Krycí list ZBV

VD Orlík - I. etapa úprava silnice III/11822 od Solenic po křižovatku s III/0046

SO 252 - Opěrná zeď u křižovatky III/11822 a III/0046

Iniciátor změny: Zhotovitel / geotechnici stavby
Předmět Změny: Základová spára SO 252

Rekonstrukce silnice u hráze VD Orlík - Etapa 1
SO252
Rozdíllový model terénu
Vrstevnicový plán

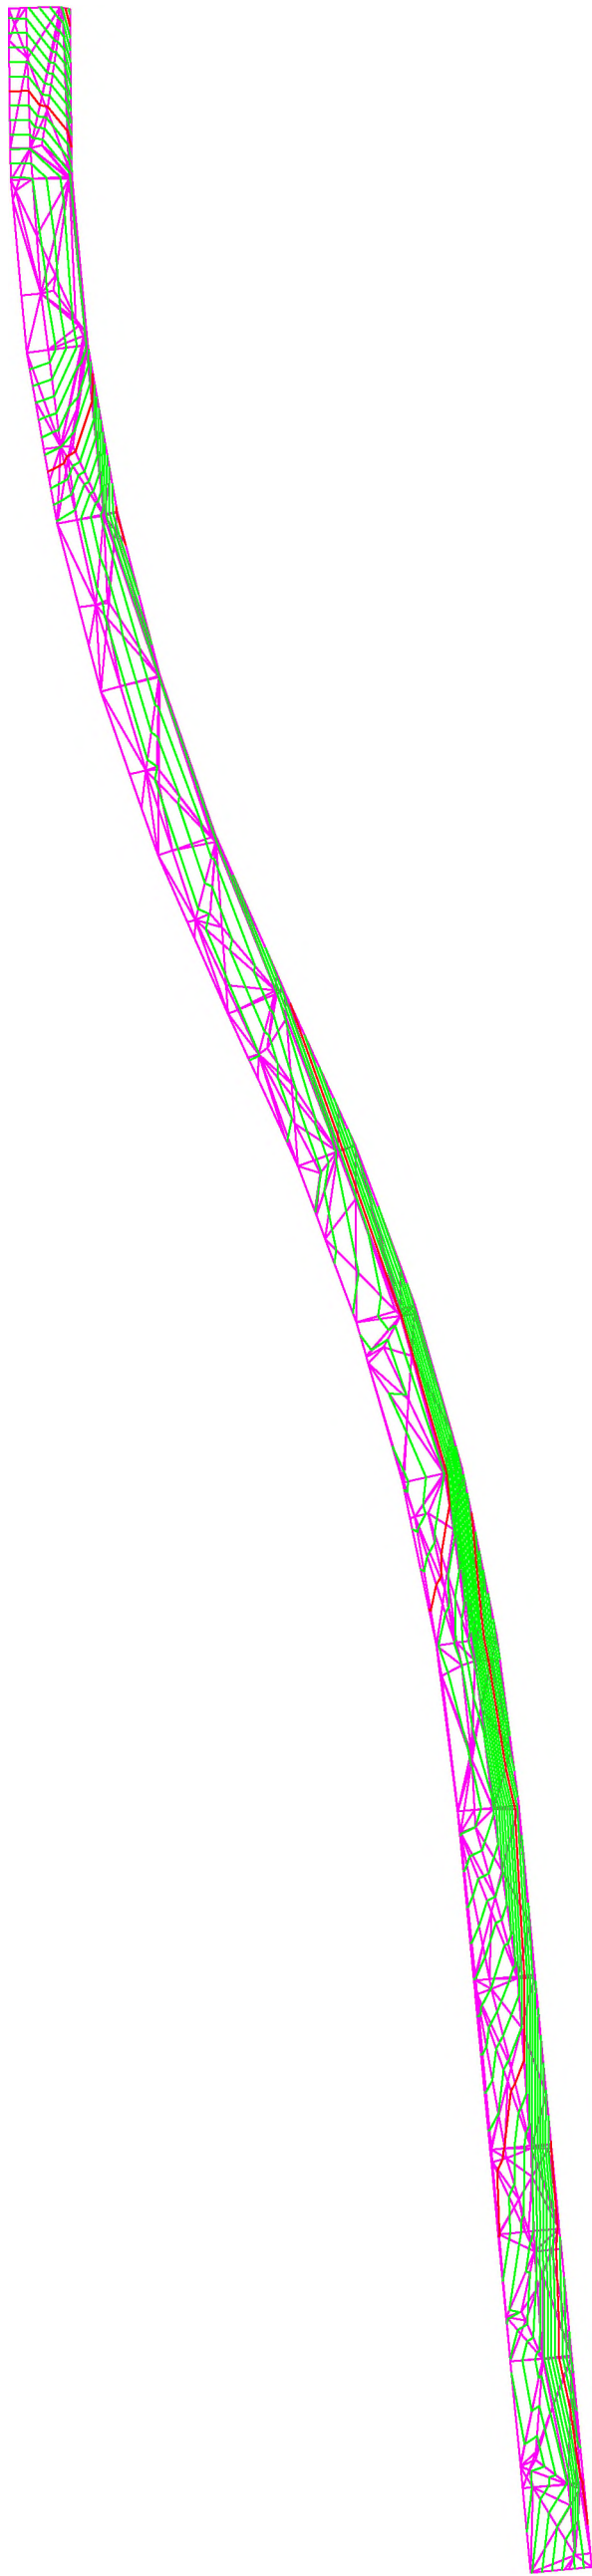
ODKOPY	objem (m ³)
Odkop v tř.I	1964.00
Odkop a dolamování v tř.II	502.00
Nadvýlom pro únosnou spáru	82.50
CELKEM	2548.50

BETON	objem (m ³)
Vyrovnání/zesílení podkladním betonem	71.25
CELKEM	71.25
